**AVIS RELATIF À LA PROTECTION
CONTRE LES EVENTUELS EFFETS NOCIFS ET NUISANCES
PROVOQUÉS PAR LES RAYONNEMENTS NON IONISANTS
GÉNÉRÉS PAR DES ANTENNES ÉMETTRICES STATIONNAIRES**

Commune : HAMOIS - Exploitant : CITYMESH

Référence exploitant : NR06830_A

Rapport n° 2828 / 2024

Figure 2 : Vue en plan des installations d'antennes dans un rayon de 300 mètres autour de l'installation faisant l'objet de la demande d'avis

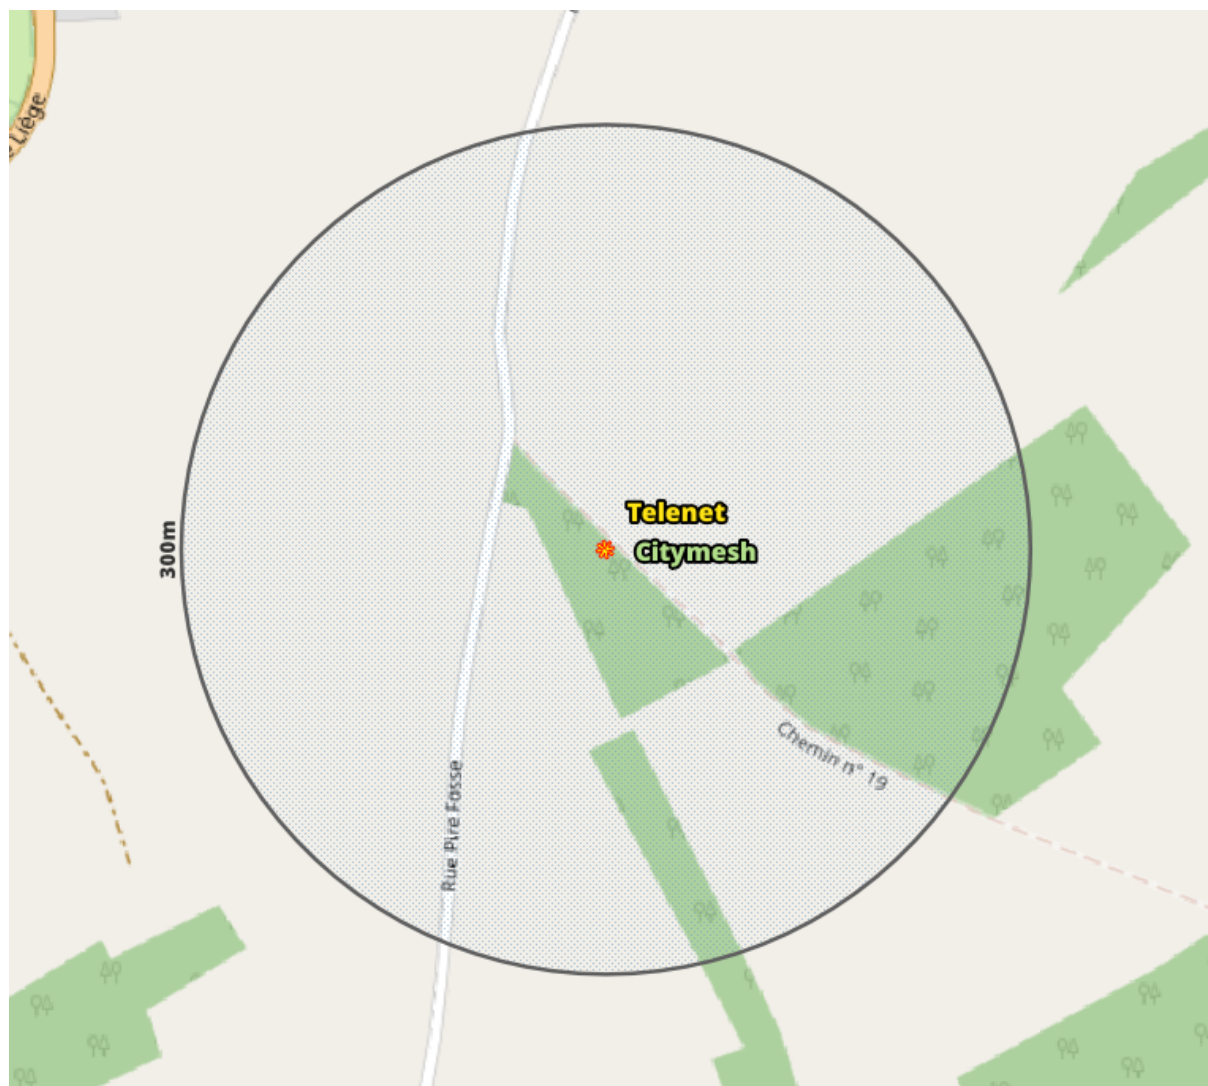
- a) il y a au plus 4 installations d'antennes émettrices stationnaires présentes dans la zone d'évaluation de 300 mètres de rayon représentée dans la figure 2, y inclus l'installation référencée dans le paragraphe 2 : la limite cumulative définie à l'article 4, §2 du décret est nécessairement respectée dans les lieux de séjour à l'intérieur de la zone d'évaluation de 300 mètres de rayon ;

- b) il y a exactement 5 installations d'antennes émettrices stationnaires présentes dans la zone d'évaluation de 300 mètres de rayon représentée dans la figure 2, y inclus l'installation référencée dans le paragraphe 2 et il existe, pour 3 ou 4 de ces installations, un avis attestant le respect de la limite abrogée de 3 V/m : la limite cumulative définie à l'article 4, §2 du décret est nécessairement respectée dans les lieux de séjour à l'intérieur de la zone d'évaluation de 300 mètres de rayon ;

- c) dans tous les autres cas, il a été vérifié que la limite cumulative définie à l'article 4, §2 du décret n'est pas dépassée dans les lieux de séjour sur base du nombre d'installations localisées dans la zone d'évaluation de 300 mètres de rayon représentée dans la figure 2, de leur localisation ainsi que des données inscrites dans la figure 1 et au paragraphe 4 du présent avis et dans les avis attestant le respect de la limite par installation ou de la limite abrogée de 3 V/m relatifs aux autres installations reprises dans la figure 2.

Compte tenu des considérations ci-dessus, il apparaît que l'intensité du rayonnement électromagnétique généré, dans les lieux de séjour situés dans un rayon de 300 mètres autour de l'installation référencée dans le paragraphe 2, par l'ensemble des antennes émettrices stationnaires de l'ensemble des exploitants du même site d'antennes émettrices stationnaires respecte la limite fixée à l'article 4, § 2 du décret.
